AVIS RELATIF À LA PROTECTION CONTRE LES EVENTUELS EFFETS NOCIFS ET NUISANCES PROVOQUÉS PAR LES RAYONNEMENTS NON IONISANTS GÉNÉRÉS PAR DES ANTENNES ÉMETTRICES STATIONNAIRES

Commune : WAIMES - Exploitant : PROXIMUS

Référence exploitant : 80BOT_01

Rapport n° 2822 / 2023

Figure 1 : Vue en plan des lieux de séjour et des points de contrôle

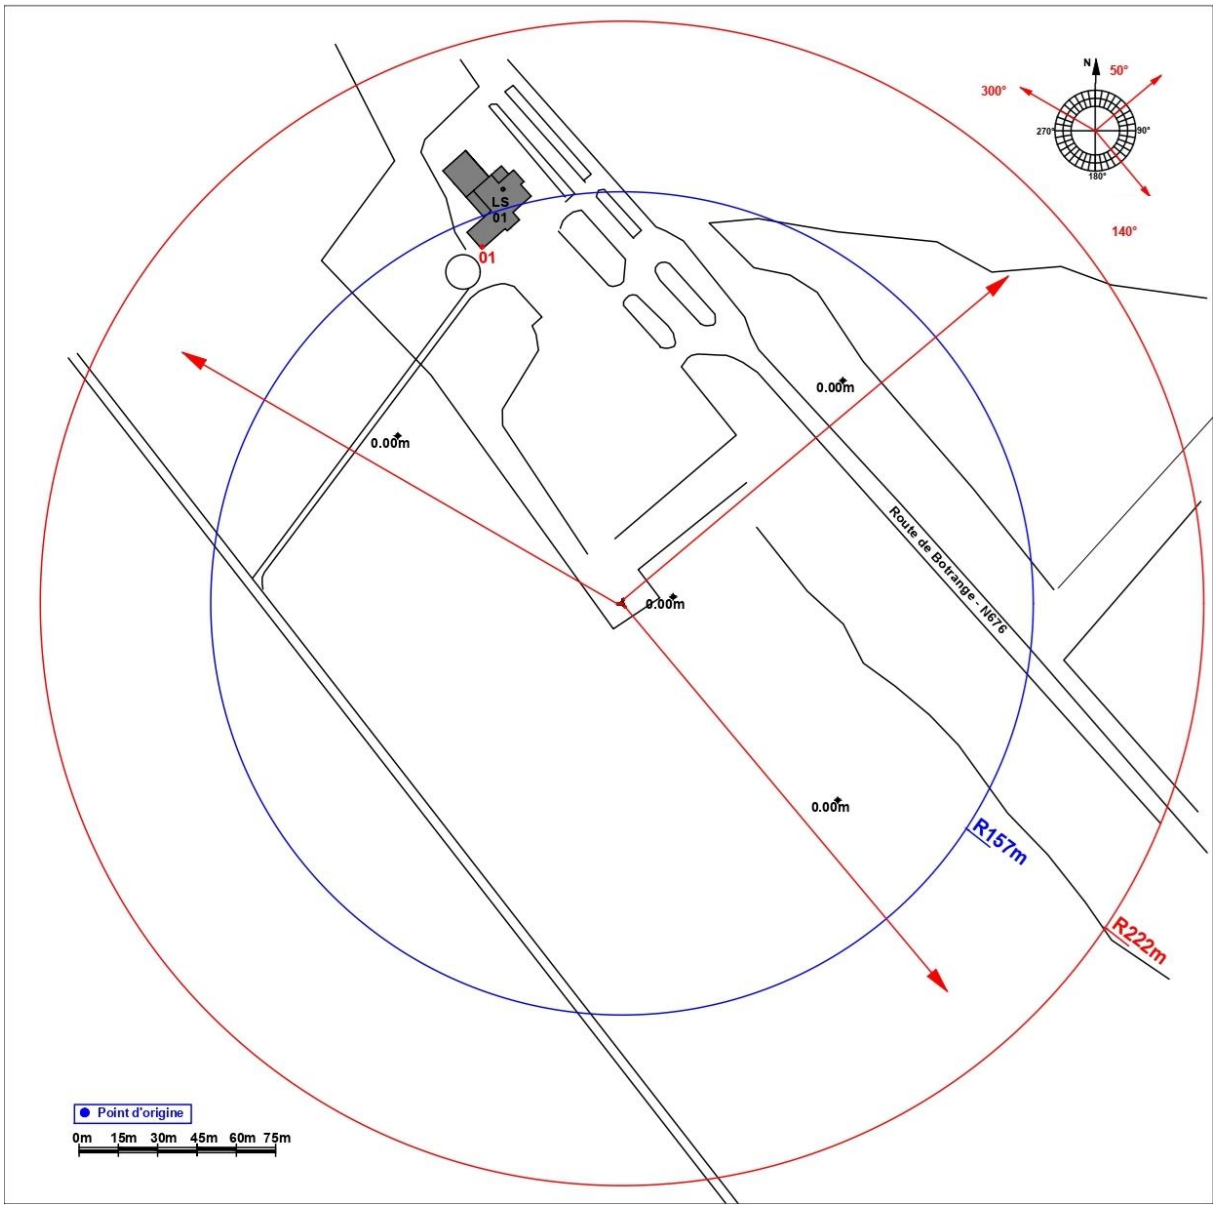
- le numéro du point de contrôle repris sur un des plans de la figure 1;
- le numéro du LS dans lequel se trouve le point de contrôle de la 1ère colonne ;
- l'atténuation d'obstacle prise en compte pour le calcul de l'indice d'exposition dans le LS ;
- le résultat du calcul de l'indice d'exposition.

N° point de contrôle	LS	Atténuation (dB)	Indice d'exposition relatif à la limite par installation IE_i
1	LS 01	3,0	0,034

En ce qui concerne les antennes de l'installation mentionnées dans le tableau 1, la distance maximale à laquelle la limite pourrait être atteinte, à l'extérieur, est égale à 73,4 m. S'il n'y a pas de LS à une distance inférieure, les antennes respectent forcément la limite d'immission.

Dans le cas des LS situés à l'intérieur des bâtiments, une atténuation d'obstacle est prise en compte et il en résulte que la distance maximale à laquelle la limite pourrait être atteinte se réduit à 52,0 m.

Figure 2 : Vue en plan des installations d'antennes dans un rayon de 300 mètres autour de l'installation faisant l'objet de la demande d'avis

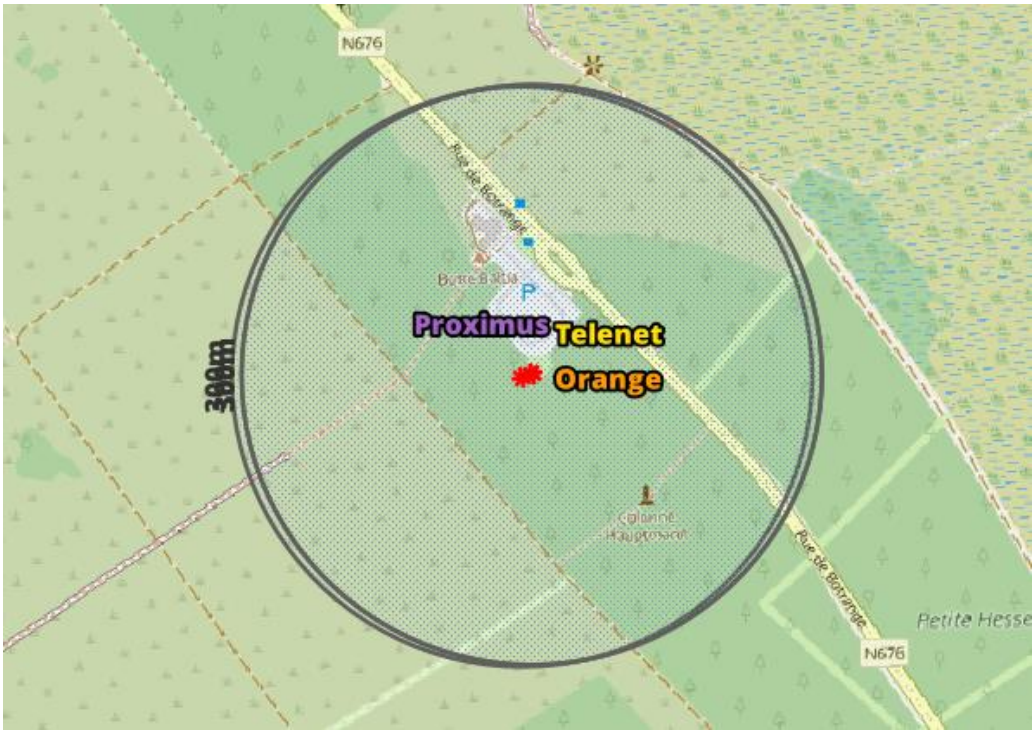
Le plan en projection verticale de la figure 2 indique la localisation des antennes actives éventuelles visées par le décret et situées dans un rayon de 300 mètres autour de l'installation référencée dans le paragraphe 2. Les données de localisation de ces antennes et les avis correspondant sont accessibles via le cadastre en ligne des antennes émettrices stationnaires[6].

Compte tenu du nombre d'installations localisées dans la figure 2, il apparaît que l'intensité du rayonnement électromagnétique généré, dans les lieux de séjour situés à proximité de l'installation référencée dans le paragraphe 2, par l'ensemble des antennes émettrices stationnaires de l'ensemble des exploitants du même site d'antennes émettrices stationnaires respecte la limite fixée à l'article 4, § 2 du décret.
